## SERVICE INFO – INA 0174

# Комплект цепного привода 559 0024 30

**Изменение процесса изготовления: литой металл был заменен на штампованную сталь**

Рис. 2: Правильная процедура монтажа на распределительный вал впускных клапанов при замене цепных звезд из литого металла на звезды из штампованной стали.

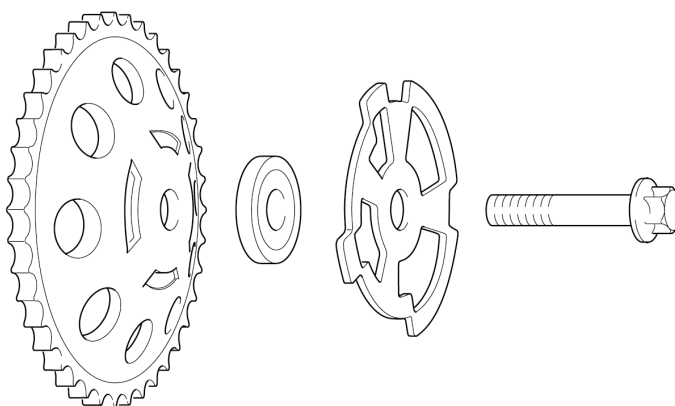
Таким образом, во время технического обслуживания происходит замена звезд из литого металла на звезды из штампованной стали. В этом случае, звезду на распределительном валу впускных клапанов необходимо заменить.

После демонтажа, проставочное кольцо должно быть извлечено из старой звезды. Зафиксируйте новую звезду, запрессованное проставочное кольцо и пластину датчика на распределительном валу выпускных клапанов при помощи болта M10x60 как показано на рис. 2. Пластина датчика должна быть установлена в своем исходном положении.

Проставочное кольцо запрессовано в звезду. Пластина для датчика положения распределительного вала устанавливается вместе с запрессованным проставочным кольцом на распределительный вал перед приводной звездой.

Распределительный вал выпускных клапанов не требует выполнения каких-либо модификаций. Болт M10x55, поставляемый вместе с комплектом, должен использоваться для фиксации новой звезды.

Рис. 1: Пластина датчика с извлеченным распорным кольцом

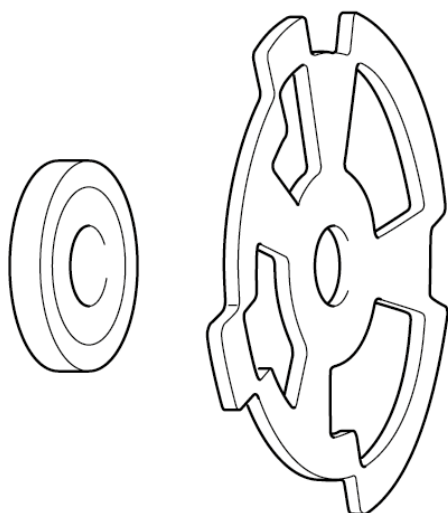
Цепные колеса, изготовленные методом литья: Колесо энкодера и распорное кольцо являются двумя разными деталями (рис. 1).

Рис. 3: Проставочное кольцо с искривленным профилем

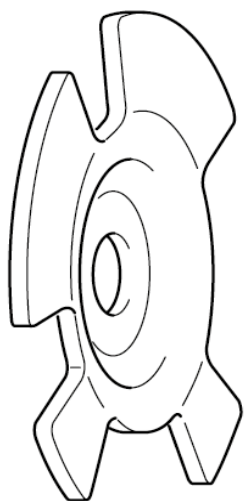
**Звезды из штампованной стали:** Пластина датчика имеет искривленный профиль (рис. 3). Данный профиль детали учитывает наличие проставочного кольца.

Рис. 4: Правильная процедура монтажа на распределительный вал впускных клапанов при замене звезд из штампованной стали.

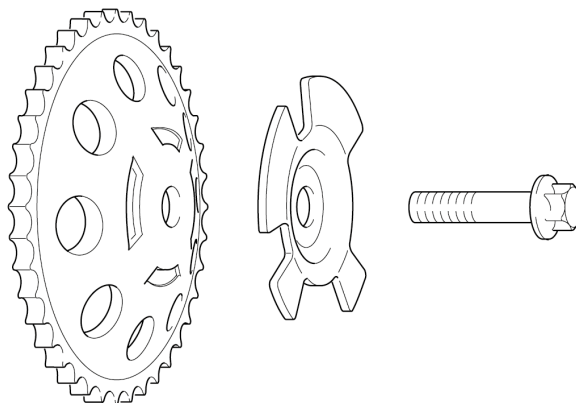
После демонтажа выполните установку новых деталей в обратном порядке. Выполнить некорректную сборку практически невозможно. Болты М10х55, поставляемые в комплекте, используются для фиксации звёзд на распределительных валах впускных и выпускных клапанов.
